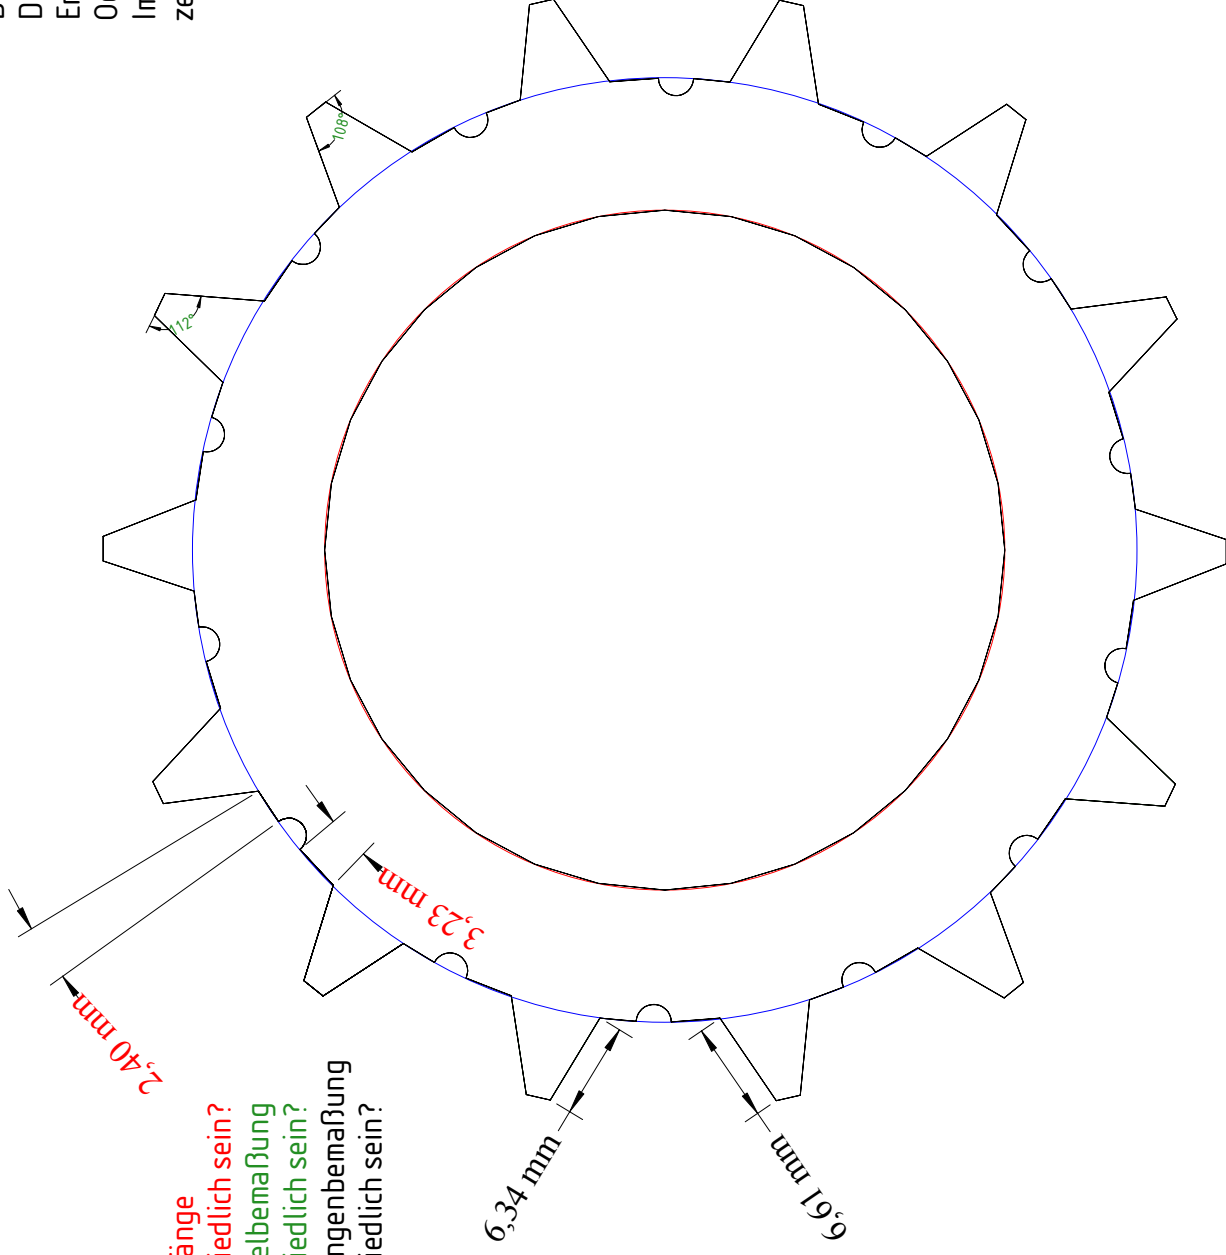
Dem roten Kreis hast du eine Stärke zugewiesen.
Das sollte man nicht tun.
Entweder zeichnest du direkt einen Zylinder.
Oder zeichnst einen Kreis den du extrudierst.
Immer schön im "Volumenkörpermodus" zeichnen.

Roter Text = Bogenlänge
Sollen sie unterschiedlich sein?
Grüner Text = Winkelbemaßung
Sollen sie unterschiedlich sein?
Schwarzer Text = Längenbemaßung
Sollen sie unterschiedlich sein?

Zoom dich mal dicht dran
Und betrachte mal den von mir eingezeichneten blauen Kreis.
Der sollte ja eigentlich alle Linien berühren die ich in grün eingezeichnet habe.
Der Kreis schneidet sie oder geht daran vorbei.

Extrudiere die äussere Polylinie mit
"Zusammengestztes Profil"
Und als Volumenkörper.

Setze die Stärke des Kreises auf 0
Vorher jedoch "Volumenkörper" einstellen
